Brzeziny, dnia 25 kwietnia 2014 r.

Dotyczy: postępowania o udzielenie zamówienia publicznego pn.

**Przebudowa ciągu dróg w ul. Głowackiego oraz Przedwiośnie w ramach zadania inwestycyjnego pod nazwą „Zwiększenie bezpieczeństwa i poprawa komfortu życia w obszarach największej aktywności społecznej w mieście Brzeziny”**

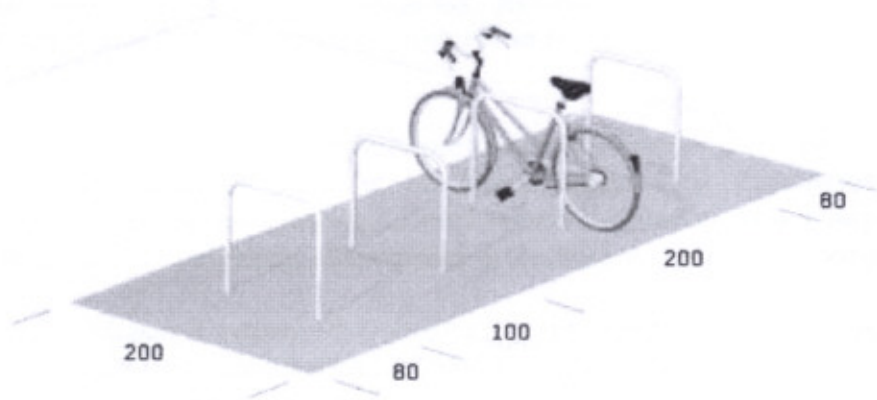
16. Zgodnie z załącznikiem nr 12 – przedmiar robót poz. 15.7 należy zakupić i zamontować stojaki dla postoju rowerów w ulicy Przedwiośnie w ilości 20 szt. Prosimy o wyjaśnienie ilu stanowiskowe mają być stojaki dla postoju rowerów.

Ad.16: Przez stojaki na rowery należy rozumieć pojedyncze elementy rurowe spełniające wymagania jak poniżej:

- stojaki rowerowe powinny być trwale przymocowane do podłoża w sposób uniemożliwiający wyrwanie,

- muszą umożliwiać wygodne oparcie roweru i bezpieczne przypięcie ramy i przedniego koła do stojaka przy pomocy standardowych zamknięć,

- rury konstrukcji stojaka powinny mieć średnicę do 9 cm, aby można było objąć je standardowym elementem zamykającym tzw. „Ulokiem”,

- Budowa stojaka powinna umożliwić parkowanie roweru wyposażonego w koszyk na wysokości 0,6 m z obydwu stron z przodu i z tyłu roweru.
